# 新竹縣第 527 次都市設計審議委員會會議紀錄

- (一) 申請人：富宇建設股份有限公司
- (二) 案名：富宇建設竹北市莊敬段 151 地號店舖、集合住宅新建工程  
(容積移轉)
- (三) 開會時間：108 年 9 月 26 日上午 9 時 30 分
- (四) 開會地點：本府產業發展處會議室
- (五) 設計人：吳六合建築師事務所
- (六) 說明：1. 本案位於「變更竹北（含斗崙地區）都市計畫（整併體育公園附近地區）細部計畫」範圍內，依該區土管第 31 點規定略以：「本計畫區內申請建築之建築基地達 2,000 平方公尺（含）以上、…，應於發照前，送經『本縣都市設計審議委員會』審議通過後方得申請建造執照。」，本案基地面積 1789.01 平方公尺，未達需都審條件。
2. 本案申請容積移轉，按「新竹縣都市計畫容積移轉許可審查要點」第 9 點規定：「…位於整體開發地區、實施都市更新地區、面臨永久性空地或其他都市計畫指定地區範圍內之接受基地，經本縣都市設計審議委員會同意，可移入容得酌予增加。但不得超過該接受基地基準容積之百分之四十。…」，本案位於整體開發地區，擬申請容積移轉 40%，爰提送本委員會審議。
3. 本案容積移轉案辦理進度：本案於 108 年 7 月 19 日提出申請，本府業於 108 年 8 月 13 日邀集相關單位至現地會勘，其勘察結果為符合，後續依程序辦理相關事宜。

(二) 案名：禾子旺開發竹北市台科段 64 地號店舖、集合住宅新建工程(容積移轉)

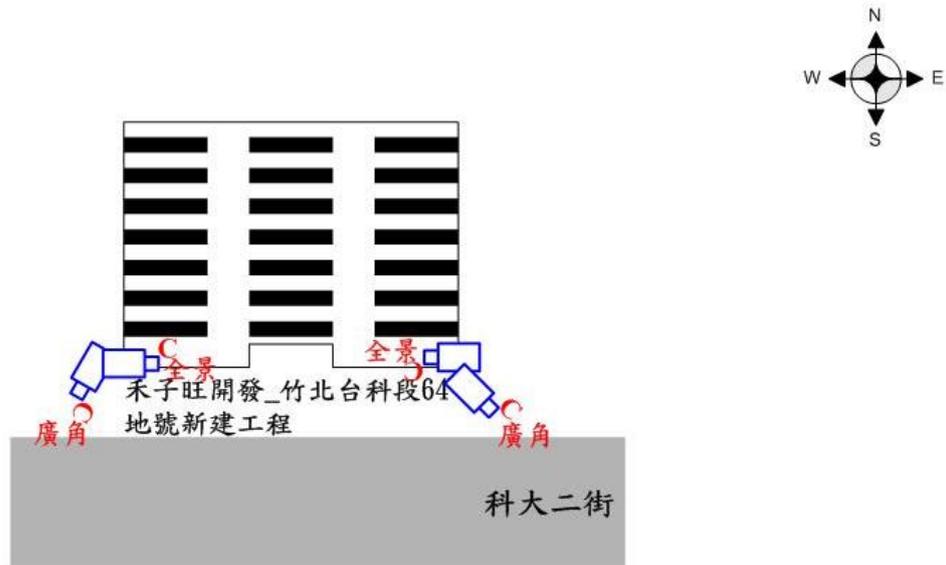
請協調建築公司於社區大樓鄰路部分，增設針對道路及人行道之攝影機，除可維護社區安全外，亦可發揮共同維護社區治安功能。

- (一)如上參考圖建於路口，請於兩側雙向經過建築物部分，分別設置攝影機，針對車輛後車牌拍攝；另為強化社區安全，於騎樓或社區出入口及路口，設置全景或廣角攝影機。
- (二)道路中央如設有安全島，則於順向經過建築物處設置車牌攝影機，餘同上。
- (三)攝影機可設於自立桿、號誌桿或路燈桿(須路權單位同意)
